設備組法規制度提案修正相關內容及績效 (9 件)

114 年 7 月至 115 年 6 月

項目	研修議題	提案或意見	備註(決議)
		依前述規定，傳熱面積係指以燃燒室入口至過熱器入口之水管與火焰接觸面積應合併計算，或分別獨立認定為小型鍋爐，提請討論。    圖一、貫流式鍋爐外觀 圖二、鍋爐 4 組獨立蒸氣出口 圖三、鍋爐 4 組獨立進水

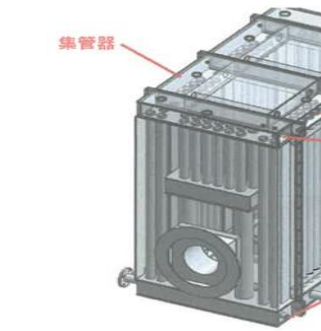
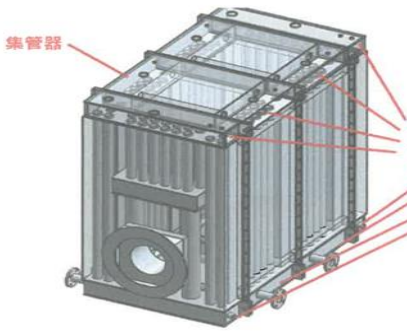
項目	研修議題	提案或意見	備註(決議)
		 4. 查勞動部職業安全衛生署 112 年 9 月 14 日勞安 2 字第 1120013234 號函釋，『略…加硫機於閉模後加熱並導入氮氣至生胎內側，保壓持續約 8 分結束，開模前亦會將模具之氮氣排出，該工序屬輪胎加硫機生產之部分運作機制，其與高壓氣體勞工安全規則第 14 條所稱氣體設備無涉，自非屬危險性機械及設備安全檢查則第 4 條第 3 款所稱高壓氣體特定設備。』上述案例與本案由相似，可認定物理發泡機製程機組為非屬高壓氣體特定設備。	
5	對於貫流式鍋爐之傳熱面積計算疑義，提請討論。	1. 依鍋爐及壓力容器安全規則第 7 條第 1 項第 1 款規定，貫流鍋爐傳熱面積定義係指以燃燒室入口至過熱器入口之水管，與火焰、燃燒氣體或其他高溫氣體接觸面之面積，合先敘明。 2. 對於單座貫流式鍋爐內包含 4 組獨立進水、蒸氣出口及集管器裝置，惟多組集管器共用單座燃燒室，	依 CNS2139「陸用鋼製鍋爐-構造」標準第 1.2 條鍋爐範圍規定，案由所揭設備可視為 4 組獨立之鍋爐，故傳熱面積應分別計算。
